改善箇所説明図

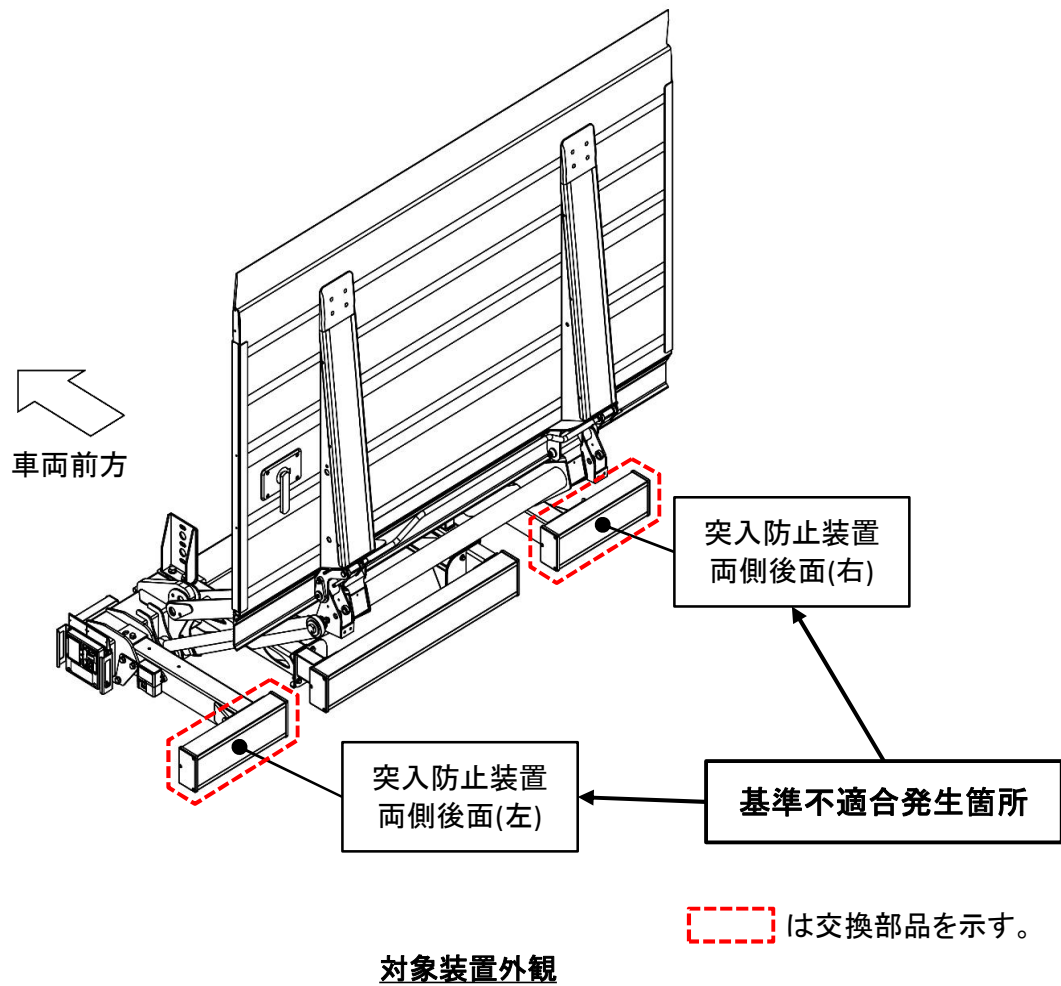
3分割式突入防止装置において、設計時の確認が不十分なため、全幅2,000mm以上の自動車に装着した場合、当該装置の両側後面の有効表面積が 420cm^2 を満たさない。そのため、保安基準第18条の2に適合しない。

全車両、突入防止装置の両側を対策品に交換する。
